Mission régionale d'autorité environnementale

**Avis de la mission régionale  
d'autorité environnementale de la région Occitanie  
sur la révision allégée  
du plan local d'urbanisme (PLU) de Bagnères-de-Luchon  
(31)**

N° saisine 2020-8634  
N° MRAe 2020AO58

Figure 1: Localisation du refuge de Vénasque à Bagnères-de-Luchon, extrait du rapport de présentation

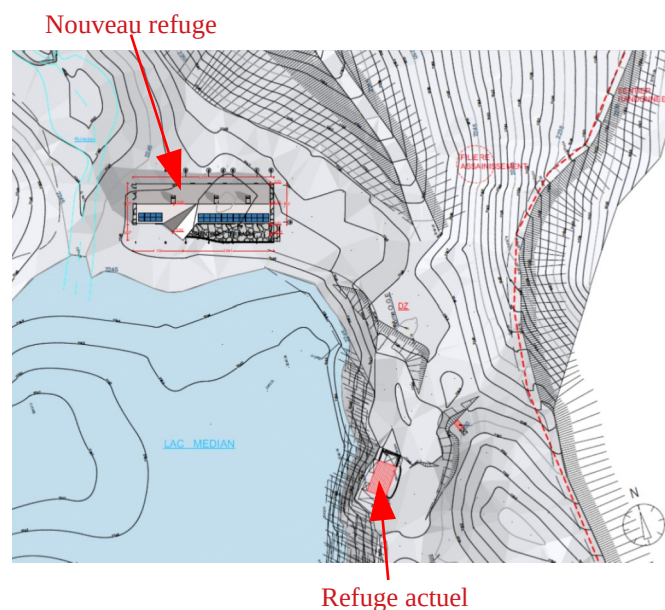
Le règlement graphique prévoit de reclasser le secteur du projet en zone Nr (secteur d'implantation du refuge de Vénasque), à la place d'un zonage Ne (secteur de protection des eaux de sources).

Concernant le règlement écrit du PLU, l'article n°2 indique que « dans le secteur Nr, la création d'un refuge de montagne à condition que la surface de plancher créée à partir de la date d'approbation du PLU soit inférieure à 200 m<sup>2</sup> ». Or, le projet décrit dans le rapport environnemental prévoit 293 m<sup>2</sup> de surface de plancher. La MRAe relève que les modifications apportées au règlement écrit du PLU ne sont pas corrélées au projet proposé.

Figure 2: Enjeux de conservation des habitats d'espèces et plan d'implantation (extrait du rapport)

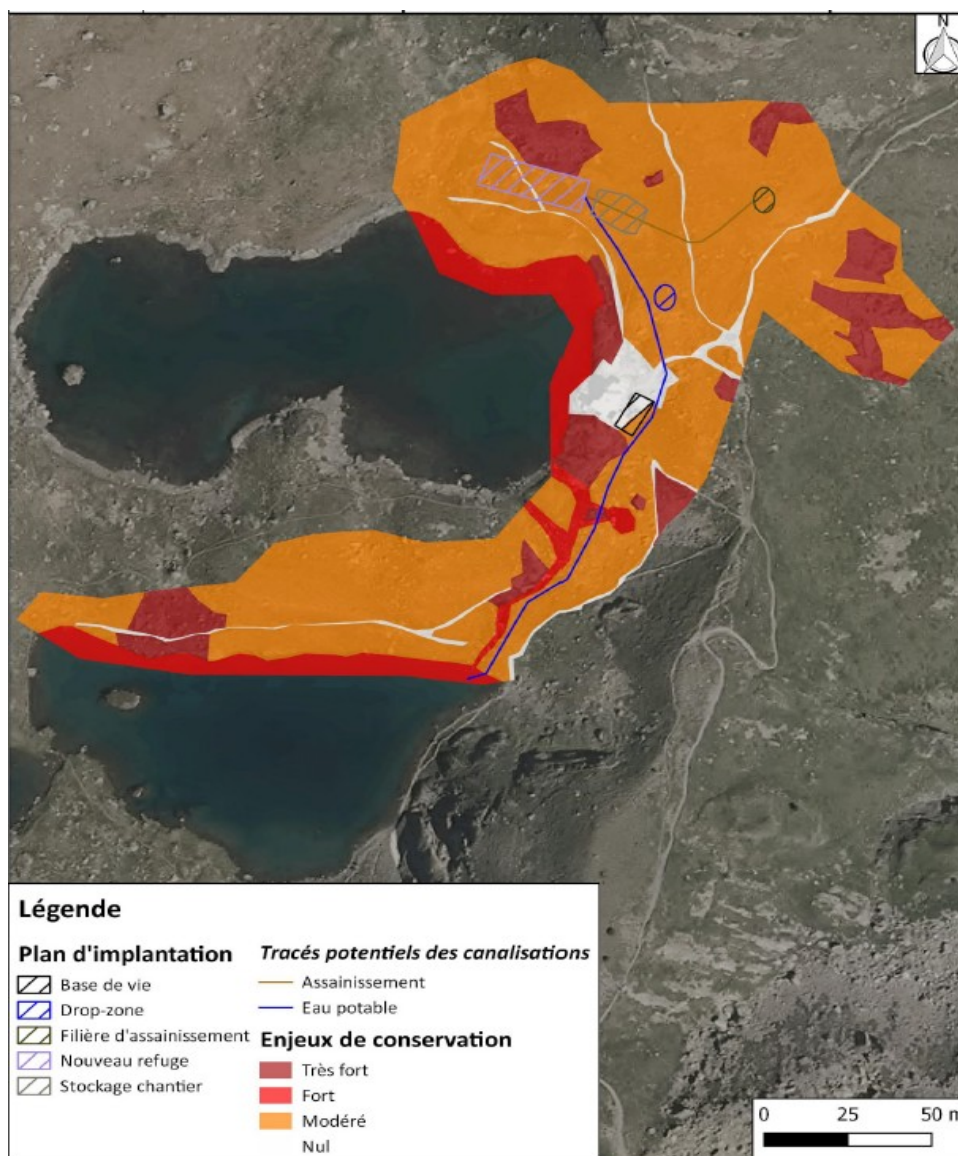
La MRAe constate toutefois que la pelouse à *Festuca eskia*<sup>2</sup> n'est pas homogène mais parsemée de pierres et de blocs rocheux pouvant également être un habitat favorable pour le *Lézard de Bonnal*, tout particulièrement sur le secteur du nouveau refuge. La qualification d'enjeu « modéré » pour la partie de pelouse parsemée de pierres est de ce fait à justifier, ou à défaut à réévaluer.

**La MRAe recommande de justifier la qualification de l'enjeu de la partie de pelouse parsemée de pierres et de blocs, ou à défaut de le réévaluer.**
